GRACQ IXELLES

Analyse des Itinéraires cyclables régionaux à Ixelles

Carrefour avenues Maurice / Jeanne / Buyl

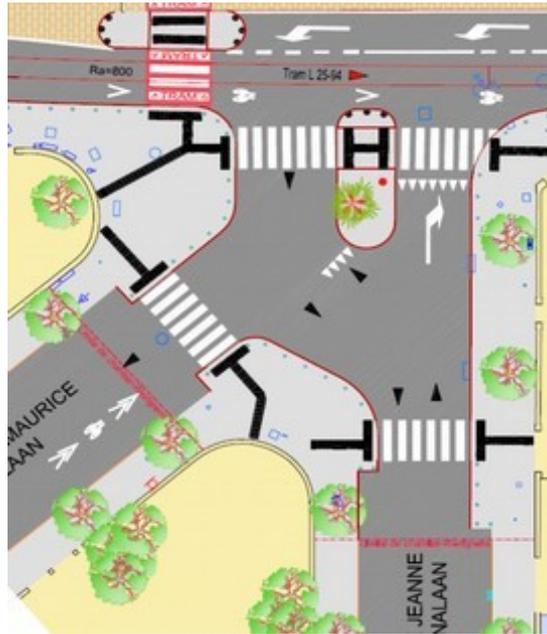
Vaste carrefour sans marquages au sol pour les cyclistes sur l'avenue Buyl, coupée par les rails du tram. Tourner à gauche dans le sens de la descente vers l'avenue Maurice est très dangereux : voitures arrivant en sens inverse, nécessité de se déporter vers la gauche pour franchir les rails de tram. Entrée depuis l'avenue Maurice : le passage vélo est masqué et peu visible et risque d'être manqué par les cyclistes, qui se retrouvent dès lors face à des voitures tournant à gauche depuis l'avenue Jeanne. Entrée depuis l'avenue Maurice : aucun marquage au sol indiquant cette traversée cycliste aux voitures s'engageant dans l'avenue Jeanne.

Ce problème persiste depuis 2010. Nous espérons que le projet de réaménagement de l'avenue Buyl sera réalisé en améliorant le passage des ICR. Le balisage de l'ICR est absent presque partout.

Pour rappel, même si nous soutenons le projet en général, nous sommes opposés au rétrécissement de l'avenue Jeanne car le cycliste (sur l'itinéraire REGIONAL) doit pouvoir y tourner :

- soit à gauche, par exemple vers la rue Elise (cela nécessite un petit couloir cycliste),
- soit à droite (ICR) vers le cimetière d'Ixelles et l'ULB/VUB-Plaine.

Cela est d'autant plus important que la fin de l'avenue Jeanne grimpe brusquement dans ses dernières dizaines de mètres vers l'avenue Buyl.

Pont Fraiteur

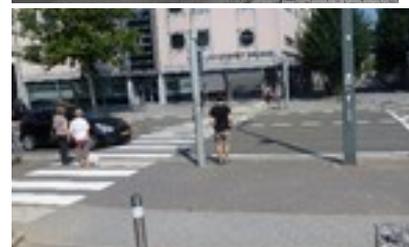
En venant du rond-point de l'université, deux taques d'égout sont potentiellement dangereuses. Passage étroit avec étranglement aux deux entrées, le cycliste étant pris en tenaille par les voitures qui le dépassent. Vers la Plaine, risque de queues de poisson lorsque l'on continue tout droit, l'essentiel du trafic (autos et bus 71) tournant à droite par la bretelle (sans feux de signalisation) vers Delta. Aucun marquage au sol n'indique une traversée en ligne droite pour les cyclistes, ni de feu cycliste en venant de ULB-VUB.

Belle piste cyclable autour de l'ULB-VUB. L'entrée et la sortie dans / de l'ULB peuvent être améliorées.

L'apparition de panneaux signalant cet ICR constitue une amélioration mais les autres problèmes persistent depuis 2010.

Au minimum, réaliser un marquage au sol approprié permettant un engagement sécurisé des cyclistes sur le pont (une fois sur le pont, le danger pour le cycliste est davantage réduit car la faible largeur de la voirie empêche généralement les dépassements par les voitures). Mieux : installation des passerelles métalliques légères sur les flancs du pont, de chaque côté, permettant aux cyclistes de passer le pont en dehors du trafic automobile. A la sortie vers la Plaine, tracé d'une bande au sol vélo en ligne droite coupant la bretelle vers Delta (bande rouge avec marquages au sol vélo). Améliorer l'accès à l'ULB avec des marquages au sol appropriés et des feux de signalisation pour les vélos.

Carrefour de la Croix Rouge

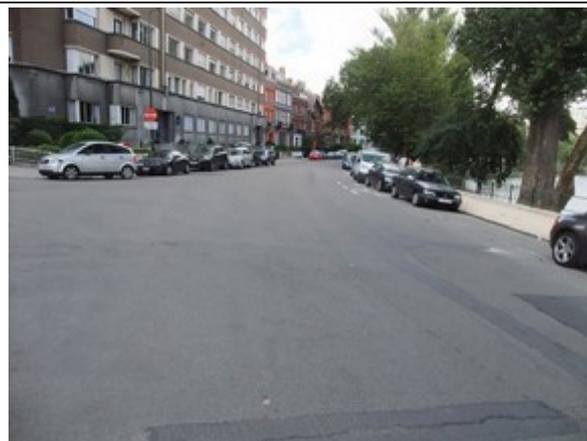
Absence de bandes cyclables. Les larges bandes de circulation favorisent la vitesse des voitures et ne laissent pas d'espace aux cyclistes. Ce problème persiste depuis 2010.

Nous proposons la mise en place de bandes cyclables suggérées.
